(仮称) 印西クリーンセンター次期中間処理施設整備事業 環境影響評価方法書
委員から寄せられた質疑・意見に対する都市計画決定権者の見解

令和 3 年 12 月 17 日提出
印西市

図5-8 目標達成に向けた総ごみ排出量予測値の推移

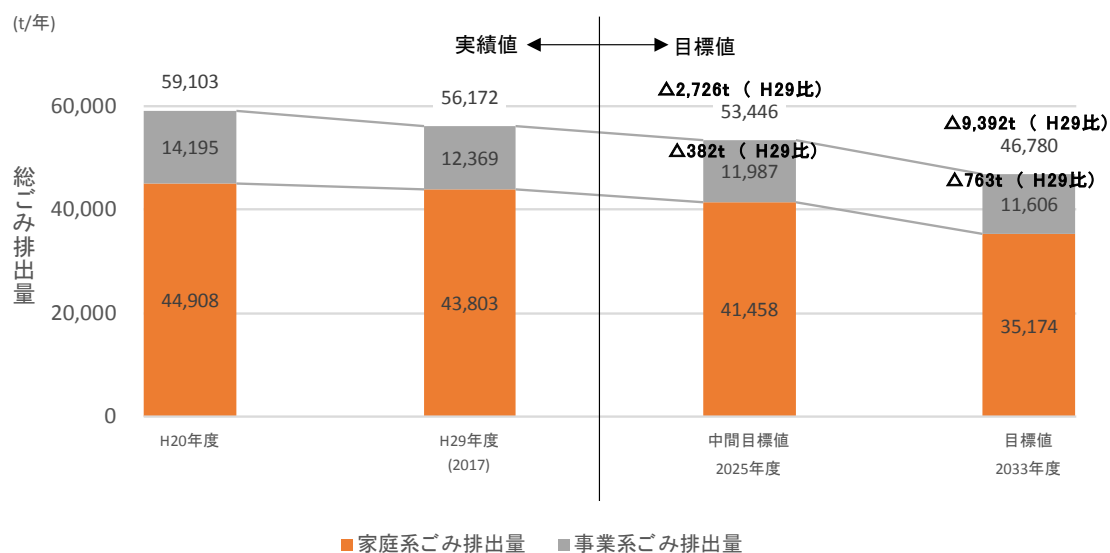
No.	項目	細目	質疑・意見の概要	都市計画決定権者の見解	備考
1	事業の目的及び内容	事業計画	(11 月 19 日委員会での質疑・意見) 方法書では多面的価値を創出するクリーンセンター像が示されている。これは環境省が 3 月に示したガイドランスを受けての計画か。	(11 月 19 日委員会での回答) 地域振興は低炭素化モデル事業の取り組みによるもので、ご指摘のガイドランスも踏まえて計画されています。今後情報を得ながら進めることになります。	
2	事業の目的及び内容	事業計画	(9 月 17 日委員会での質疑・意見) 廃棄物推定の値について、p. 15 に目標達成の推移が出ており、平成 31 年度のごみ処理基本計画が出典となっているが、目標値の数値が出典と違う。	(9 月 17 日委員会での回答) 確認後、回答します。 (9 月 17 日委員会後の追加回答) 方法書 P. 15 の表 2. 3-6 は「印西地区ごみ処理基本計画 平成 31 年 3 月」(以下、「ごみ処理基本計画」という。) P. 74 の表 5-19 (過去の実績を基にした排出量予測値) に「ごみ処理基本計画」(資料編) P. 39 の表 2-4-1 (施策実施後のごみ処理・処分量の目標値(構成市町計))の人口、焼却処理量、破碎・選別処理量を加えたものとなっています。また、家庭系ごみは一人 1 日あたりの排出量の表示となっています。 方法書 P. 15 の図 2. 3-5 は「ごみ処理基本計画」P. 74 の図 5-8 (目標達成に向けた総ごみ排出量予測値の推移)と同様です。 なお、「ごみ処理基本計画」は、実績値に基づくごみ排出量の予測値を算出し、減量化目標を定量化し、減量後の目標値を定めています。方法書は、「ごみ処理基本計画」に従い、目標値を基本として引用しています。	別紙 1
3	事業の目的及び内容	事業計画	(9 月 17 日委員会後に寄せられた追加質疑・意見) 排出量目標値の推移について(表 2. 3-6 または図 2. 3-5)施設規模や煙突の高さの決定時に用いられる焼却処理量の推定値が、出典である「印西地区ごみ処理基本計画 平成 31 年 3 月」または「印西地区ごみ処理基本計画 平成 31 年 3 月(資料編)」と異なっている。この数値の算出方法について説明されたい。	(9 月 17 日委員会後の追加回答) 方法書 P. 15 の表 2. 3-6 は「ごみ処理基本計画」P. 74 の表 5-19 (過去の実績を基にした排出量予測値)に「ごみ処理基本計画」(資料編) P. 39 の表 2-4-1 (施策実施後のごみ処理・処分量の目標値(構成市町計))の人口、焼却処理量、破碎・選別処理量を加えたものとなっています。また、家庭系ごみは一人 1 日あたりの排出量の表示となっています。 方法書 P. 15 の図 2. 3-5 は「ごみ処理基本計画」P. 74 の図 5-8 (目標達成に向けた総ごみ排出量予測値の推移)と同様です。	No. 1 回答に同じ

なお、「ごみ処理基本計画」は、実績値に基づくごみ排出量の予測値を算出し、減量化目標を定量化し、減量後の目標値を定めています。方法書は、「ごみ処理基本計画」に従い、目標値を基本として引用しています。	
4	事業の目的及び内容	事業計画	(11月19日委員会での質疑・意見) 方法書では受入予定のごみの中に災害廃棄物の記載がない一方で、計画値の中には災害廃棄物 3,500t が含まれている。受け入れる予定であれば、災害廃棄物を加えるのが望ましい。	(11月19日委員会での回答) 回答なし。 (11月19日委員会後の追加回答) 廃棄物焼却施設の対象ごみに災害廃棄物を追記します。	
5	事業の目的及び内容	事業計画	(9月17日委員会での質疑・意見) ストーカ炉は2炉構成か、また、設置する発電機は2基か。方法書 p.31 で余熱は廃熱エネルギーを最大限活用する施設とあるが、発電以外の利用も検討しているのか。	(9月17日委員会での回答) ストーカ炉は2炉、発電機は1基です。 余熱利用については、次期施設の熱利用と売電の形で最大限使うという方針を掲げています。その他の利用については、今後プラントメーカーに内容の提案を求め事業を検討していきます。	
6	事業の目的及び内容	事業計画	(11月19日委員会での質疑・意見) 方法書 p.32 で本事業は地域振興と連動しているという書き方があったが、言葉どおりの意味になるのか。	(11月19日委員会での回答) 本事業と地域振興は別事業になります。地域振興策は都市計画決定を要するものに該当しないため本事業とは切り離しています。	
7	事業の目的及び内容	事業計画	(9月17日委員会での質疑・意見) 煙突高さを59mにした理由について、環境面からの適切な理由が必要である。	(9月17日委員会での回答) 60m以上とした場合、関連法により航空障害灯の設置や超高層建築物の適用を受けるため、建設費が高騰します。そのため、煙突高さを59mとする施設が多い状況にあります。なお、現施設の煙突高さも59mであり、環境への影響を十分低減できるものと考え、設定しています。 (9月17日委員会後の追加回答) 環境への影響を把握するため、『次期中間処理施設整備事業施設整備基本計画追加策定』（平成30年3月）において、煙突高さ59、80、100mにおける最大着地濃度を算定し、煙突高さ59mで環境への影響を十分低減できることを確認しています。 煙突高さ59mでの最大着地濃度は、寄与濃度で環境基準の1%以下であり、十分な拡散効果があり、十分な安全性が確保できます。 また、対象事業実施区域は、谷津田に囲まれた台地上に位置し、次期施設は造成地盤高を標高21m（現状地盤から-5m）とする計画であるため、周囲の地形を踏まえた予測評価を行います。	別紙2

吉田排水路の現況写真 (J78)

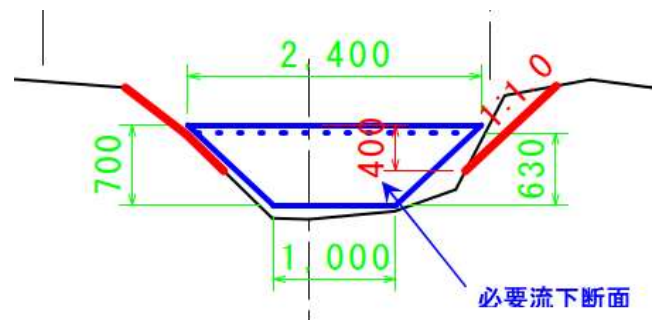
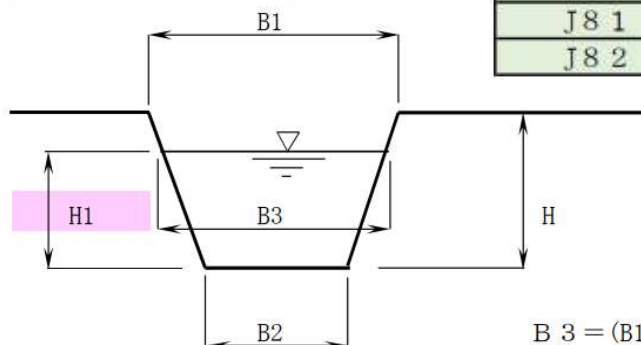
1 4	事業の目的及び内容	事業計画	(9月17日委員会後に寄せられた追加質疑・意見) 雨水は貯留してから排水路に流すとあったが、どの程度の降水量に対応できるようなものを考えているのか。写真を見ると排水先がだいぶ心もとないように見えるので、土水路からコンクリート張りになることで、大量の雨水が流れた場合の周囲への影響が懸念される。	(9月17日委員会後に寄せられた追加質疑・意見の回答) 雨水は、「千葉県における宅地開発等に伴う雨水排水・貯留浸透計画策定の手引き」平成18年9月；千葉県県土整備部)の設計基準に基づき、年超過確率 1/50 の降雨強度式により設定した防災調整池により放流量の調整を行って吉田排水路に放流します。 同手引きでは、許容放流比流量を $0.025 \text{ m}^3/\text{s}/\text{ha}$ と規定していますが、放流先となる吉田排水路を機能管理する印旛沼土地改良区との協議の結果、放流比流量を $0.0113 \text{ m}^3/\text{s}/\text{ha}$ とする指導を受けています。現状の流況と変わることがないように、敷地内に防災調整池を設け、流量調整を行ったうえでの放流となることから、大雨が発生した際にも、周囲への影響は少ないと考えています。 なお、排水先の吉田排水路は $0.0113 \text{ m}^3/\text{s}/\text{ha}$ に対し、十分な断面を有しており、許容比流量が僅かなため、水路に対する影響は少ないと考えておりますが、水路管理者と調整のうえ、計画を進めます。	別紙4
1 5	事業の目的及び内容	事業計画	(9月17日委員会後に寄せられた追加質疑・意見) 災害廃棄物の処理を考慮されているが、災害廃棄物堆積場を設けるのか。その場合、臭気対策等を講じるのか。	(9月17日委員会後に寄せられた追加質疑・意見の回答) 事業者において災害廃棄物処理計画は未策定ですが、今後策定を予定しております。なお、災害廃棄物堆積場は関係市町が設置するため、事業者が設置する予定はありません。	
1 6	事業の目的及び内容	事業計画	(9月17日委員会後に寄せられた追加質疑・意見) 犬、猫等の動物死骸を焼却する場合、その臭気対策は講じるのか。	(9月17日委員会後に寄せられた追加質疑・意見の回答) 犬、猫等の動物死骸は搬入後すぐにごみ投入ホッパへ投入します。 また、焼却炉の焼却温度は 850°C 以上を条件としているため、臭気成分はほぼ完全に酸化分解されることから、動物死骸の焼却における臭気対策は講じられているものと考えています。

図 1-6-7 日影計算結果

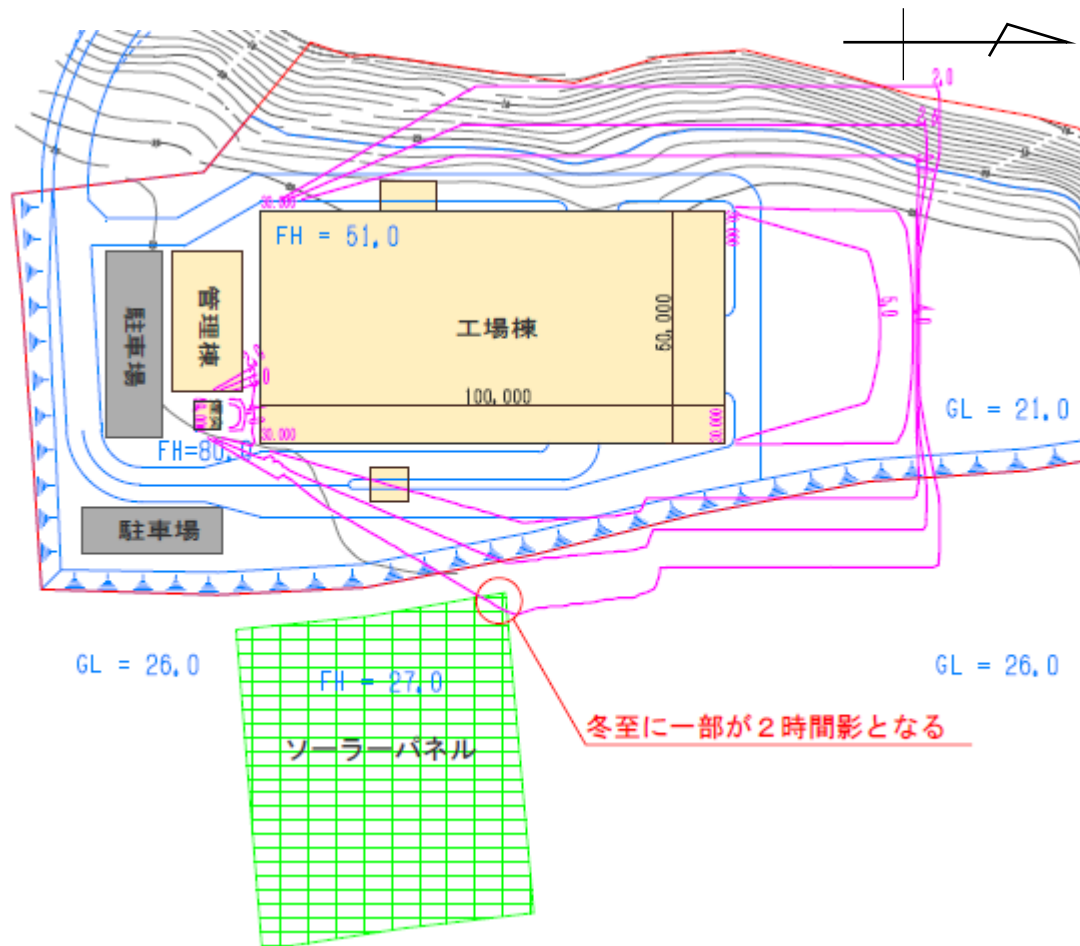
3 4	調査・予測・評価	人と自然との触れ合いの活動の場	(9月17日委員会での質疑・意見) 人と自然との触れ合いの活動の場について、パッカー車が通ることによって人への影響が懸念される。図3.2-1に収集運搬ルートを追加して、通学路等と収集運搬ルートが重なることがないか確認されたい。	(9月17日委員会での回答) 回答なし。 (9月17日委員会後の追加回答) 「人と自然との触れ合いの活動の場」の調査地域として、収集運搬車両の主要な走行ルートで車両が集中する県道八千代宗像線及び市道00-122号線(予定)を対象としています。 この道路の沿線は、「船穂小学校」、「いには野小学校」の学区となっており、同学区の通学路の状況についても把握しています。 なお、小学生が徒歩で通る通学路と車両が集中する道路が重なることはありません。	
3 5	調査・予測・評価	廃棄物	(9月17日委員会での質疑・意見) 主灰、飛灰を廃棄物として捉えるのであれば、廃棄物の調査項目に選定すべきである。	(9月17日委員会での回答) 主灰、飛灰のような、廃棄しなければならないもの、最終処分するものも廃棄物の項目で取り扱います。これらの適正な処理を図ります。	
3 6	調査・予測・評価	廃棄物	(9月17日委員会での質疑・意見) 廃棄物について、環境保全措置に係る減量化とは何を意味しているのか。焼却と破碎の混合の施設の場合、破碎のほうは、ごみから資源と可燃を選別する働きを持っているが、焼却については、埋立するしかないものが廃棄物という認識である。	(9月17日委員会での回答) 回答なし。 (9月17日委員会後の追加回答) 焼却における、環境保全措置に係る廃棄物の減量化は、灰からの資源回収を想定しています。	
3 7	その他	その他	(9月17日委員会での質疑・意見) 対象事業実施区域東側に太陽光発電がある。太陽光発電の所有者との交渉は済んでいるか。住民の理解、合意形成は重要であるため、確実に取得されたい。	(9月17日委員会での回答) 太陽光発電の所有者との交渉は行っていない。 住民の理解、合意形成には十分に注意して進めます。 (9月17日委員会後の追加回答) 太陽光発電への日照の影響については、『次期中間処理施設整備事業施設整備基本計画追加策定』(平成30年3月)で検証しており、煙突を最も太陽光発電に影響が出ると考えられる南東に配置しても、その影響が僅かであることを確認しています。影響の出ない配置を検討することは容易であり、実施設計時に太陽光発電に影響が出ない配置計画を策定します。	別紙5

計算の結果、冬至に煙突の影が一部約2時間の影を落とすことが判明した。煙突を最もソーラーパネルに影響が出ると考えられる南東に配置しても、その影響が僅かなことから、影響の出ない配置を検討することは容易であり、実施設計時にはソーラーパネルに影響が出ない配置計画を策定することに努める。

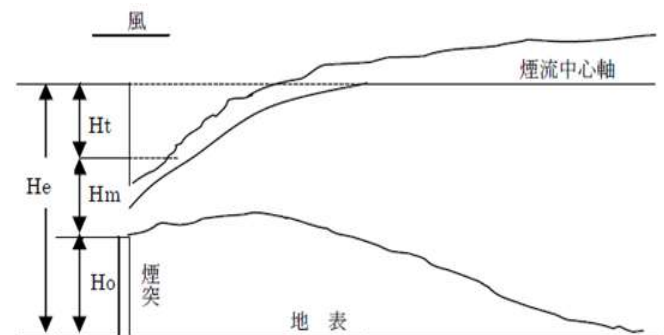
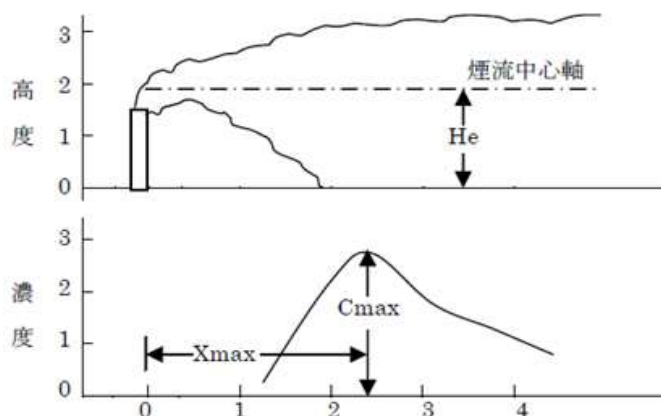
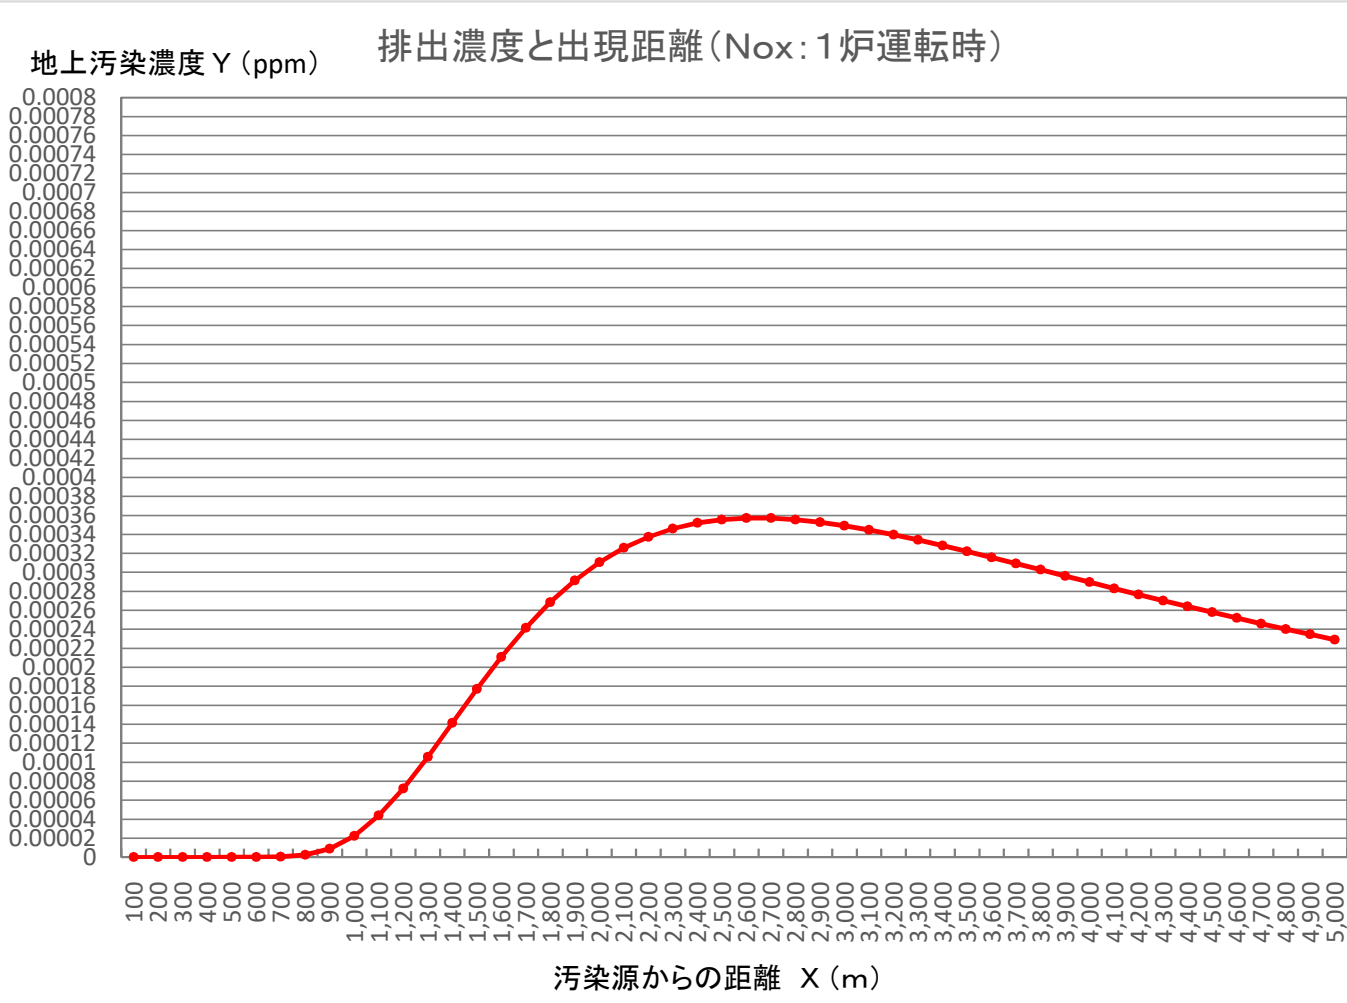
22	調査・予測・評価	大気質	(11月19日委員会での質疑・意見) 別紙2における数値の算出方法、有効煙突高さ算出条件について説明されたい。	(11月19日委員会での回答) 確認後、回答します。 (11月19日委員会後の追加回答) 煙突有効高さは、Bosanquet（ボサンケ）の式より求めています。最大着地濃度及び出現距離は、Sutton（サットン）の式より求めています。「千葉県環境影響評価技術指針に係る参考資料 平成13年4月-大気質参3-」の記載に従いました。別紙7、8、9に計算書を添付いたします。	別紙6 別紙7 別紙8

煙突有効高さ H_e はBosanquet の式より求める。

最大着地濃度は、Sutton の式より求める。
